高浜発電所原子炉施設保安規定変更認可申請書の補正について

高浜発電所原子炉施設保安規定変更認可申請書の補正内容

別添 高浜発電所原子炉施設保安規定変更前後比較表

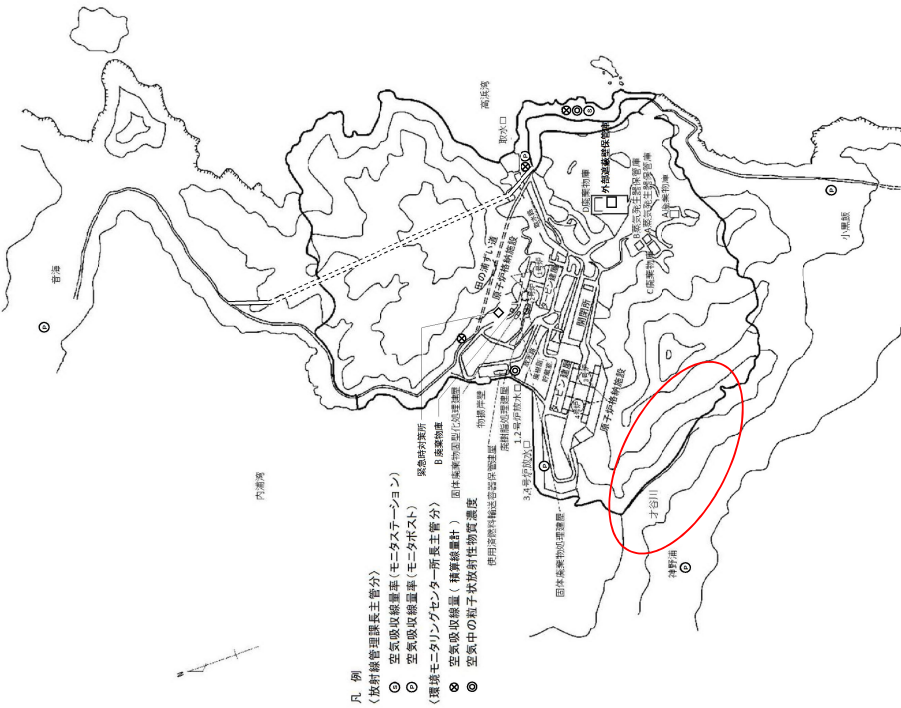
変更前	変更後	理由
<p>(周辺監視区域)</p> <p>第111条 周辺監視区域は、図111に示す区域とする。</p> <p>2. 放射線管理課長は、第1項の周辺監視区域境界に、柵を設けるかまたは標識を掲げる。ただし、当該区域に立ち入るおそれのないことが明らかなる場合は、この限りでない。</p> <p>3. 安全・防災室長は、業務上立ち入る者以外の者の立ち入りを制限する。</p>  <p>図111 周辺監視区域図</p>	<p>(周辺監視区域)</p> <p>第111条 周辺監視区域は、図111に示す区域とする。</p> <p>2. 放射線管理課長は、第1項の周辺監視区域境界に、柵を設けるかまたは標識を掲げる。ただし、当該区域に立ち入るおそれのないことが明らかなる場合は、この限りでない。</p> <p>3. 安全・防災室長は、業務上立ち入る者以外の者の立ち入りを制限する。</p>  <p>図111 周辺監視区域図</p>	<p>原子力災害制圧道路等整備による敷地境界の変更に伴う変更</p>

図114 空気吸収線量率等の測定場所

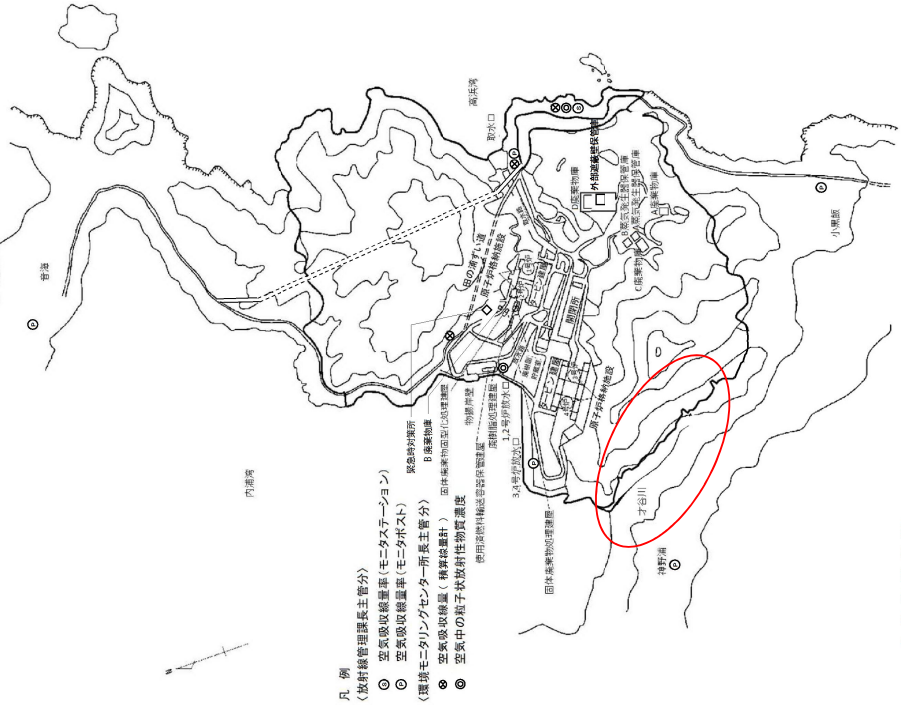
原子力災害制圧道路等整備による敷地境界の変更に伴う変更
